理化学研究所

次世代スーパーコンピュータ開発実施本部

中間評価に関する質問への回答（理化学研究所）

図 1 システム構成

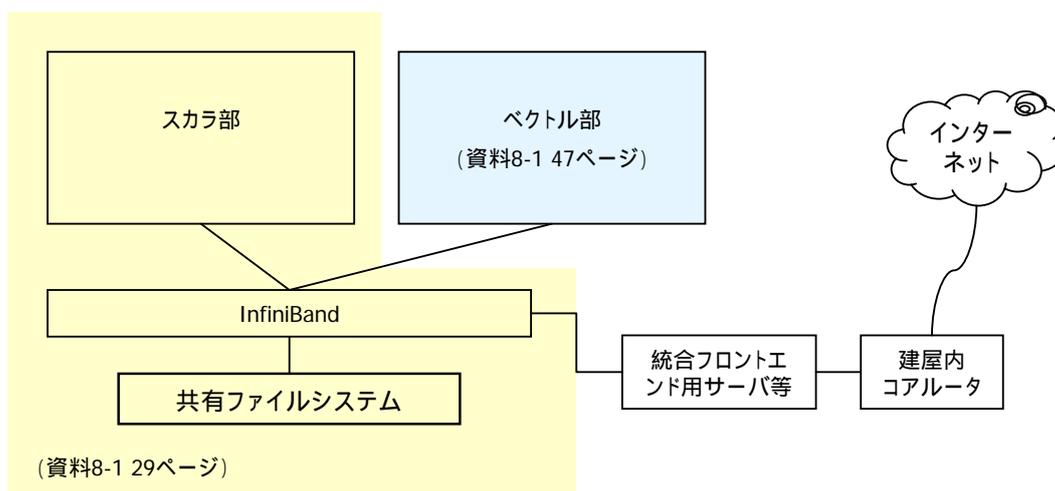
資料 8 では，複合構成の次世代スーパーコンピュータ全体のハードウェア構成，ネットワーク構成を把握することができない．特にシステムインターコネクト，ファイルサービス，インターネット接続の構成，性能が分かるような，1 枚の図（出来れば A3 サイズ）を作成して下さい．

全体システムの構成（概念図）を図 1 に示す．スカラ部及びベクトル部については，第 1 回資料 8-1 に述べたとおりである．各演算部のローカルファイルシステム及び共有ファイルシステムについては，添付資料に示す．

統合フロントエンド用のサーバ等についてはフェイルオーバー機能を持つように二重化構成とするが，平成 23 年度に整備することとしており，それらの詳細な機器構成については今年度以降に詳細を確定する予定である．外部ネットワーク（SINET 等）への本格的な接続は，平成 24 年 4 月を予定しており，NII の次期 SINET の整備状況を踏まえながら，建屋内ネットワーク機器及び外部ネットワーク機器等については今年度以降に設計を行う．
